DEUTSCHES INSTITUT FÜR BAUTECHNIK

die Änderung, Ergänzung und Verlängerung der Geltungsdauer
der allgemeinen bauaufsichtlichen Zulassung vom 21. April 2004

Z-19.14-1377

Brandschutzverglasung "FERRO-WICSTYLE 65 FP3"
der Feuerwiderstandsklasse F 30 nach DIN 4102-13

Anlage Ä/EV 1 zum Änderungs-,
Ergänzungs- und Verlängerungsbescheid
vom **09. JAN. 2006**
zur Zulassung
Nr. Z-19.14-1377
vom 21. April 2004

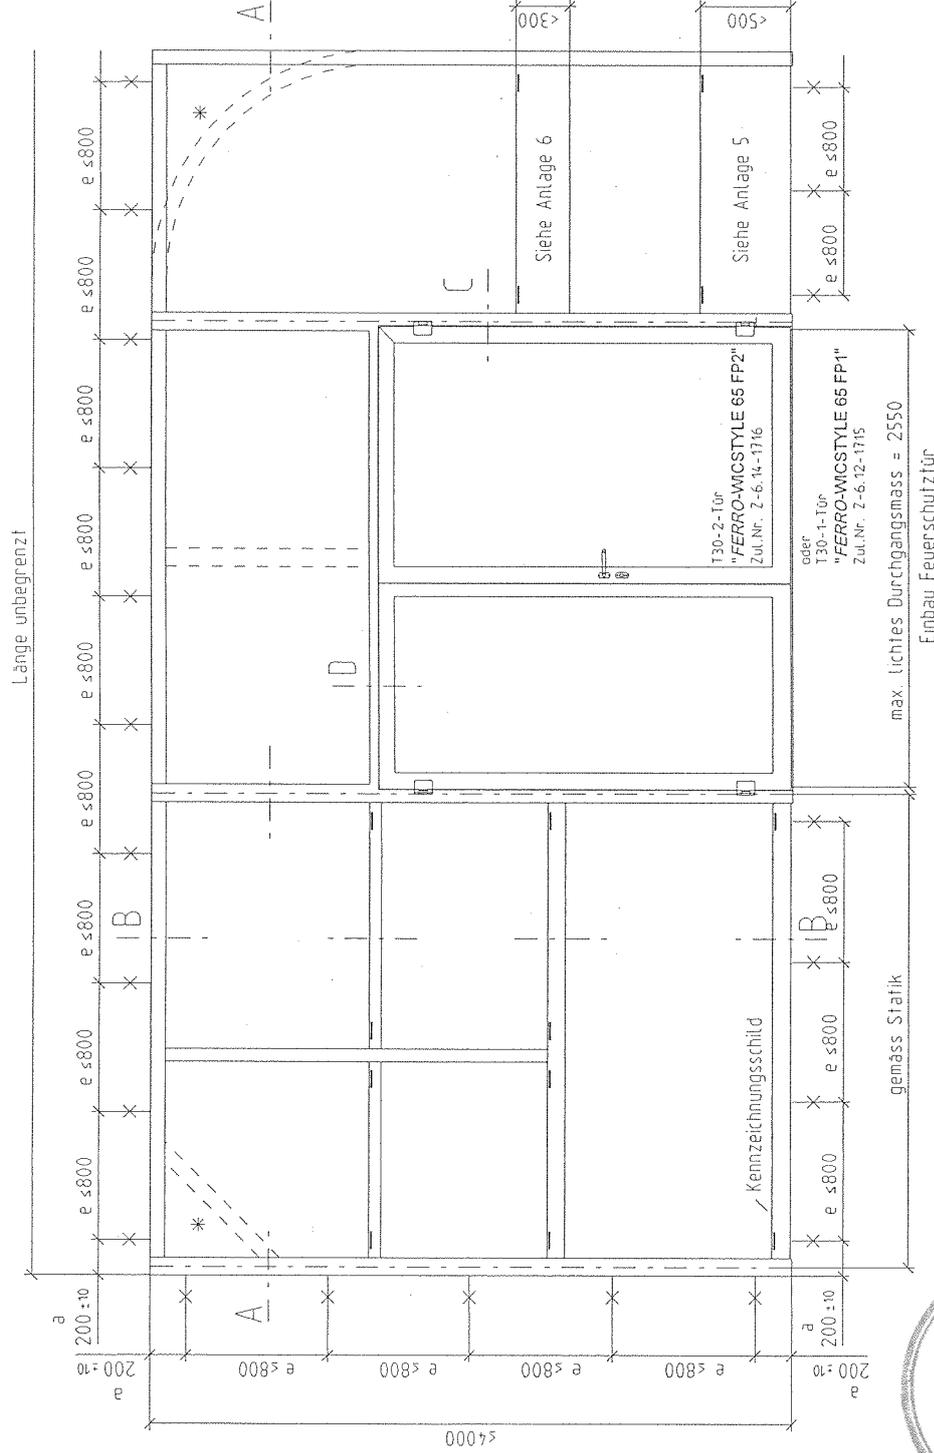
4.2.6 Wird die Brandschutzverglasung in Verbindung mit Feuerschutzabschlüssen nach Abschnitt 1.2.8 ausgeführt, muss der Einbau gemäß den Anlagen Ä/E/V 1, 17 und 18 erfolgen. Die Rahmenprofile neben dem Feuerschutzabschluss müssen ungestoßen über die gesamte Höhe der Brandschutzverglasung durchlaufen.

14 Die Anlagen 1, 21, 26, 27 und 38 der allgemeinen bauaufsichtlichen Zulassung werden durch die Anlagen Ä/E/V 1 bis Ä/E/V 5 dieses Bescheides ersetzt.

- Max. Scheibengrößen (BxH)
- a) Hochformat = 1400 x 2300
 - b) Querformat = 2300 x 1400
 - c) Querformat = 2560 x 1200
 - d) Hochformat = 1270 x 2594
 - e) Hochformat = 1400 x 2910

- Max. Paneelgrößen (BxH)
- Hochformat = 1400 x 2910
 - Querformat = 2300 x 1400
 - Querformat = 2560 x 1200

Ausfüllungen:
gemäß den Anlagen Ä/EV 3, Ä/EV 4 und 28

Anlage Ä/EV 2 zum Änderungs-,
Ergänzungs- und Verlängerungsbescheid
vom 09. JAN. 2006
zur Zulassung
Nr. Z-19.14-1377
vom 21. April 2004

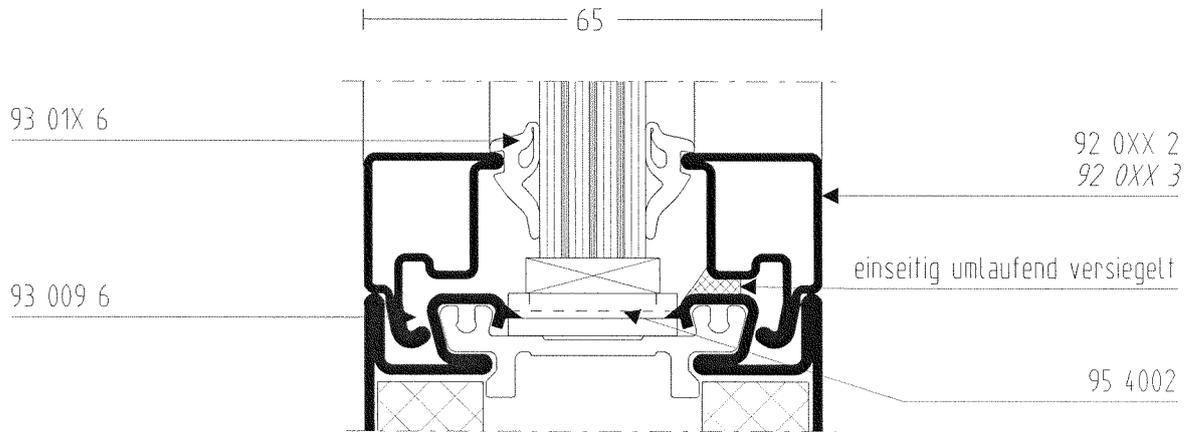
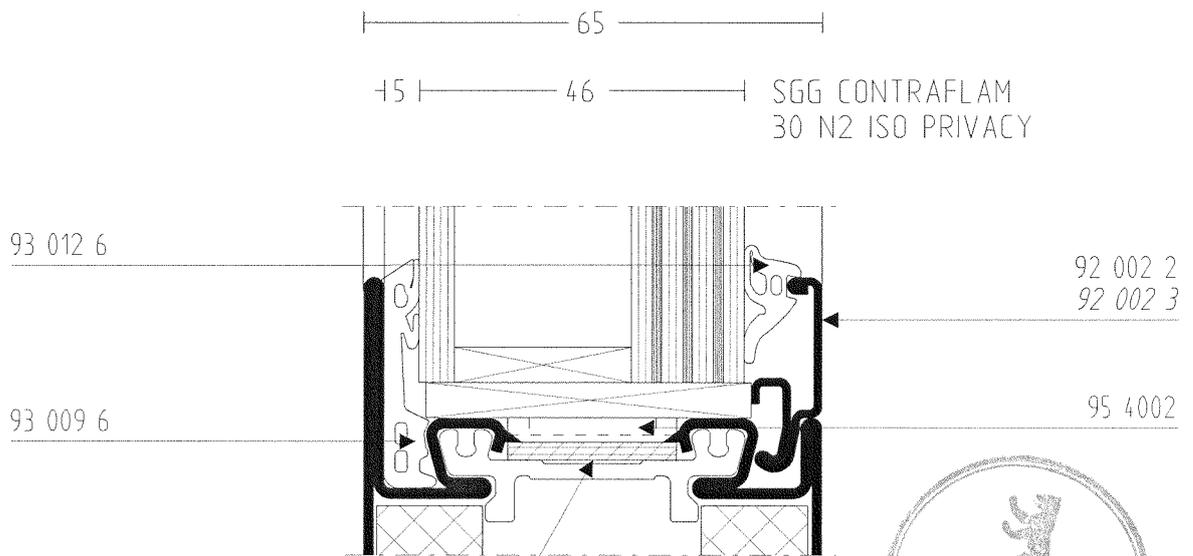
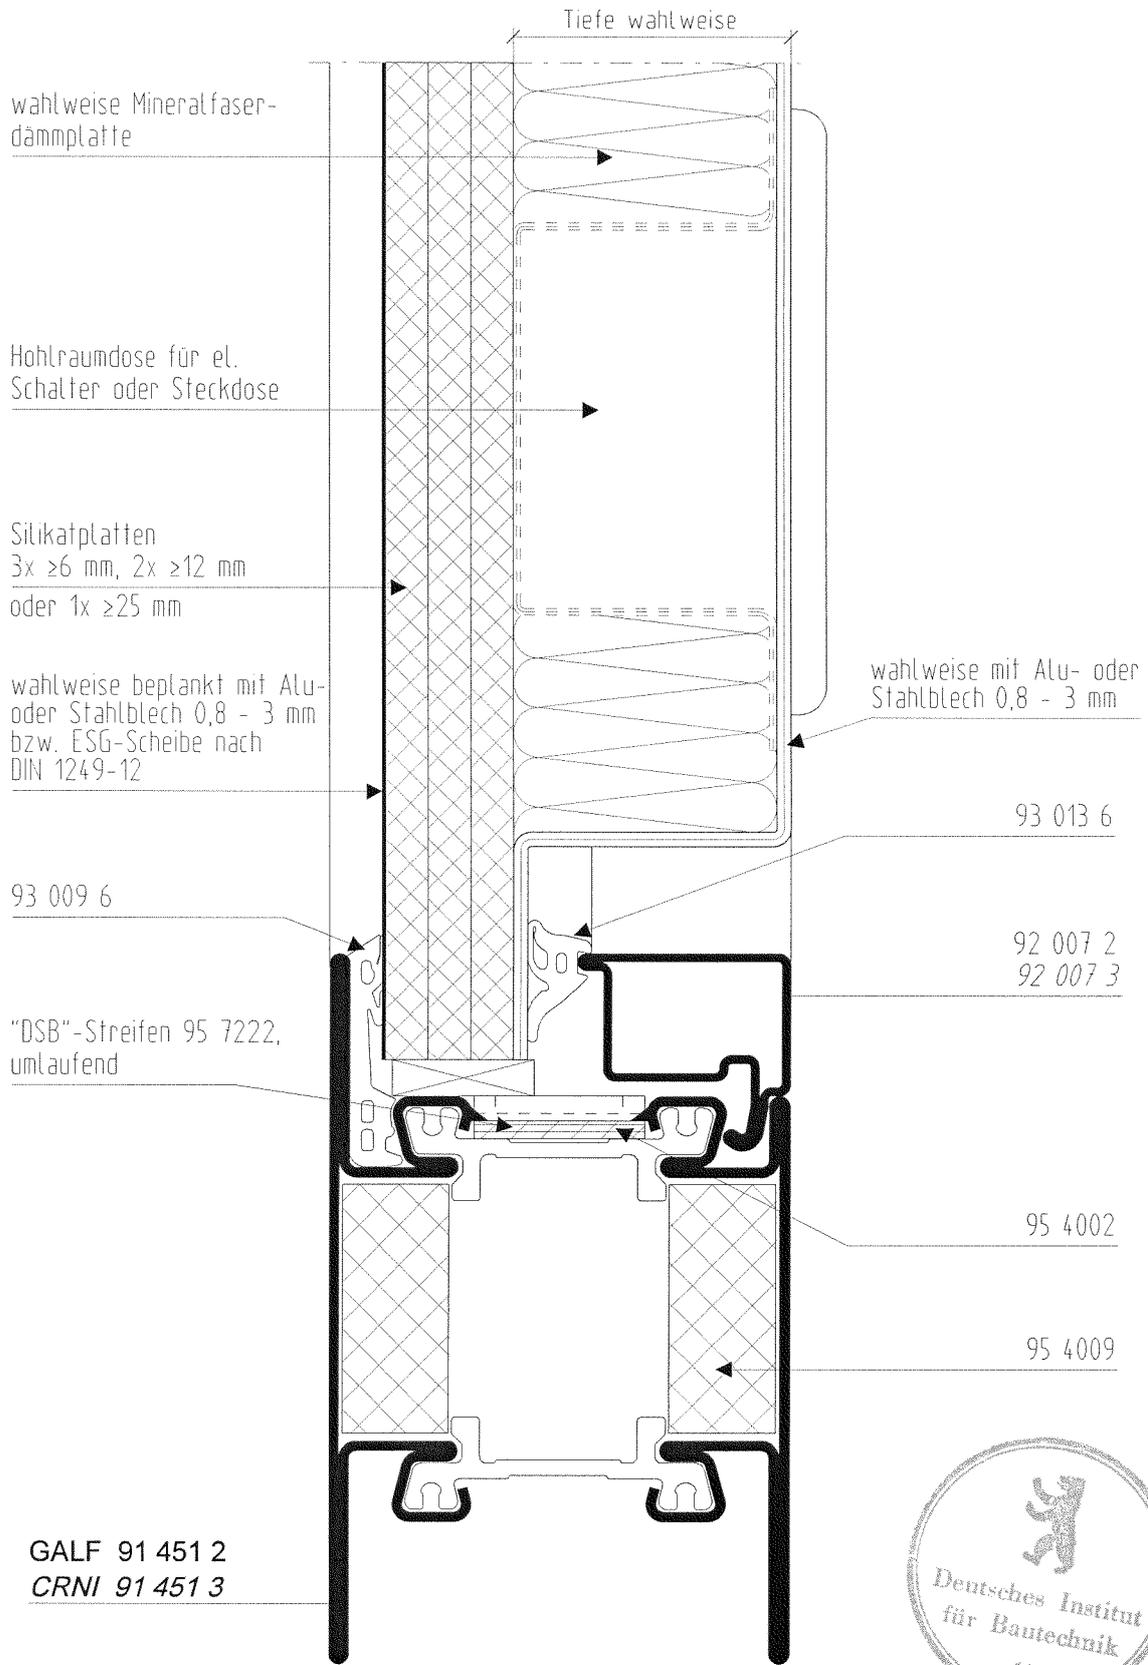
In allen seitlichen Fugen zwischen den Scheiben und den Glashalteleisten bzw. den Rahmenprofilen sind Dichtungen entsprechend Abschnitt 2.1.3.1 bzw. 2.1.3.2 einzusetzen (s. Anlagen 20, Ä/E/V 2, 22 und 23).

Bei Verwendung der Scheibenelemente nach Abschnitt 2.1.1.3 ist zwischen den Stirnseiten der Scheibenelemente und den Rahmenprofilen, auf der sog. Klemmfaust, umlaufend ein Streifen des dämmschichtbildenden Baustoffs nach Abschnitt 2.1.3.4 anzuordnen (s. Anlage Ä/E/V 2).

Bei SGG CONTRAFLAM 30 N2 ISO PRIVACY
"DSB"-Streifen 95 7222
umlaufend im Falzgrund
auf Dämmsteg kleben
